MPE720 バージョンアップ情報

MPE720 Ver5.41 →Ver5.42 の機能追加・改善項目は次のとおりです。

No. 4 SVA 固定パラメータ追加

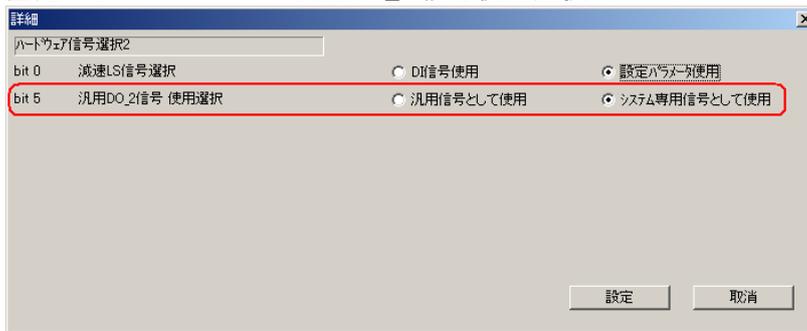
MP2000 シリーズの SVA において、汎用 DO_2 の動作について CP9200SVA と互換動作するモードを追加しました。

固定パラメータ No21 汎用 DO_2 信号使用選択 (bit5)

Ver5.41 以前の MPE720 で本設定が有効になったデータを編集する場合、固定パラメータ No21 の詳細画面を開くと、詳細画面内には追加した bit5 のパラメータは表示されません。

またこの状態で「設定」ボタンを押すと bit5 の設定値はクリアされますので、Ver5.41 以前の MPE720 で詳細画面の操作を行う場合はご注意ください。

No. 7 新ラダーマップ情報削除処理の無効化

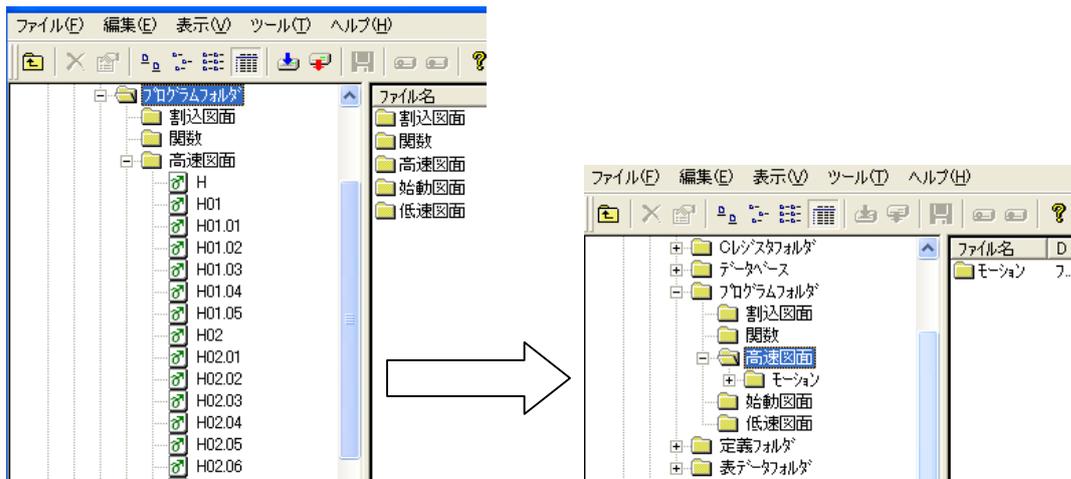
新ラダーエディタを使用中にファイルマネージャが異常終了した場合、ファイルマネージャから図面一覧が消える現象が発生することがあったため、これを修正しました。
